Onderzoeksraad voor Veiligheid

Onderzoek Onderzoeksraad AZ- stadion

Toetsing onderzoek RHDHV gedeeltelijk bezwijken dakconstructie AZ-stadion

Rev. A | 7 augustus 2020

Figuur 4 Winddruk op basis van de terreincategorie en hoogte conform NEN-EN 1991-1-4.

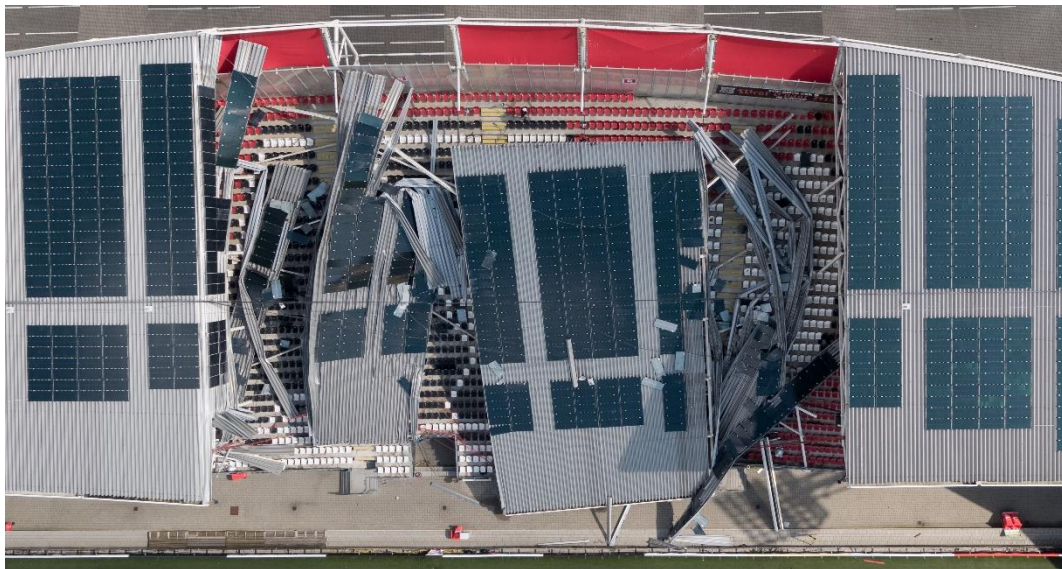
Juist in Nederland is er een groot verschil tussen de winddruk volgend uit de keuze voor terreincategorie 0 of II. Uit de grafiek volgt een verschil in winddruk bij een windvlaag van ca. 30 tot 40 %. Het is waarschijnlijk dat de werkelijke terreinruwheid zich tussen de ruwheden bevindt zoals gespecificeerd voor terreincategorie 0 en II en dat de resulterende winddruk daardoor ca. 10 tot 20 % hoger is dan nu volgend uit het windtunnelonderzoek.

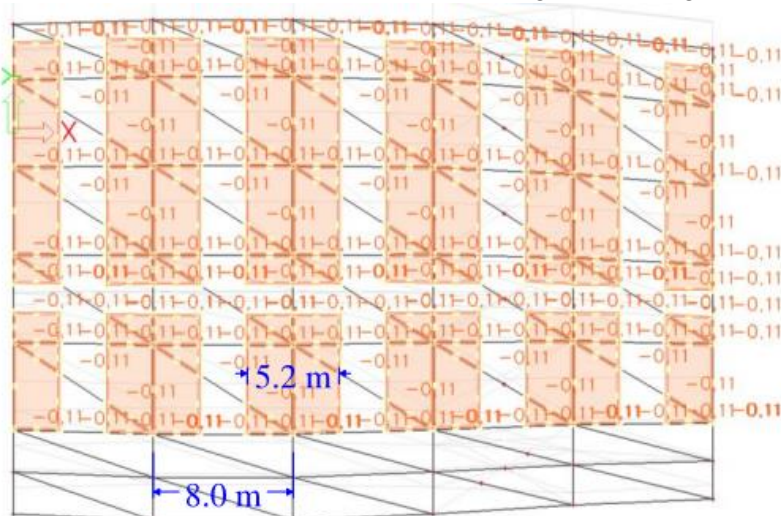
- De staalconstructie is gemodelleerd van as 37 t/m as 42. Door niet het volledige stadion te modelleren of een groter deel van het dakvlak worden 3D effecten niet volledig beschouwd.

- De opleggingen (steunpunten) van het model zijn als volledig stijf aangenomen. Daardoor is het aannemelijk dat de verticale stijfheid van het dak iets wordt overschat. Ook zullen horizontale reacties optreden in de gedefinieerde horizontale steunpunten in het dakvlak waardoor de gemodelleerde constructie te stijf zal reageren.

Figuur 9 Samengestelde afbeelding kopplaat 40-1 met informatie SGS-onderzoek.

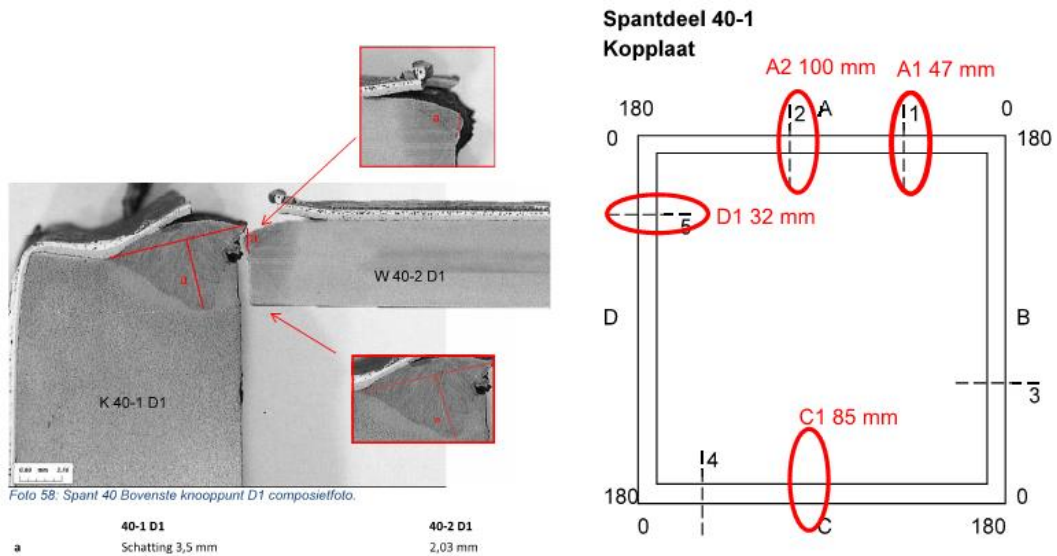
Onderstaand figuur is een verzameling van informatie uit het SGS-rapport A111090/R20190402. De basis is figuur 8 “Corrosie op spantdeel 40-1 Kopplaat” en de informatie op pagina 30 van het rapport.

Figuur 11 Vergelijking lassen SGS-onderzoek en modellering RHDHV (Bijlage D en F in RHDHV-rapport).

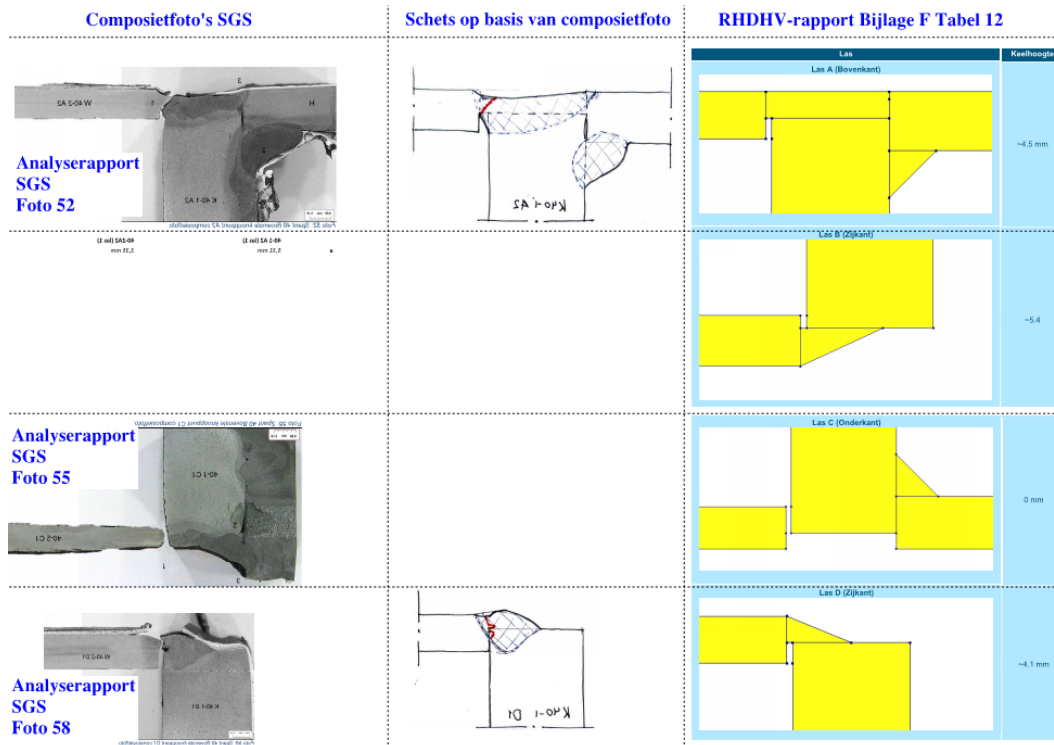
Onderstaand figuur toont zowel de macro's gerapporteerd in Bijlage D uit het RHDHV-rapport (onderdeel van het SGS-analyserapport) en de modellering in Bijlage F van het rapport. In het midden is een schets toegevoegd op basis van de composietfoto's om de vergelijking duidelijker te maken.
